告知函

自收到《市场监管总局办公厅关于开展电梯鼓式制动器安全隐患专项排查治理的通知》，我司高度重视并组织相关人员进行会议探讨。针对“鼓式制动器采用铁质等导磁材料的松闸顶杆在电磁力作用下产生摆动，易引起制动器卡阻的问题，要将鼓式制动器采用铁质等导磁材料的松闸顶杆更换为铜质等非导磁材料的松闸顶杆”，我司说明如下：

一、我司生产的鼓式曳引机使用的 ZLZ 鼓式制动器

图 5

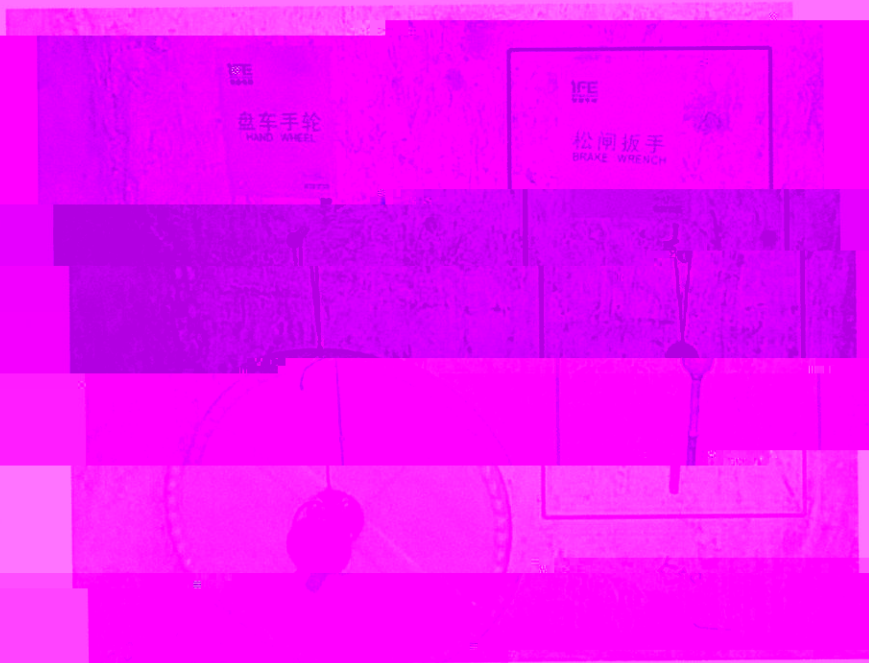
四、鼓式制动器松闸扳手，在停用空轿后，应从松闸顶杆处拆卸下来（拆除前，应将顶杆复位），并在机壳处松闸扳手标识标签指定位置（如图 5）。
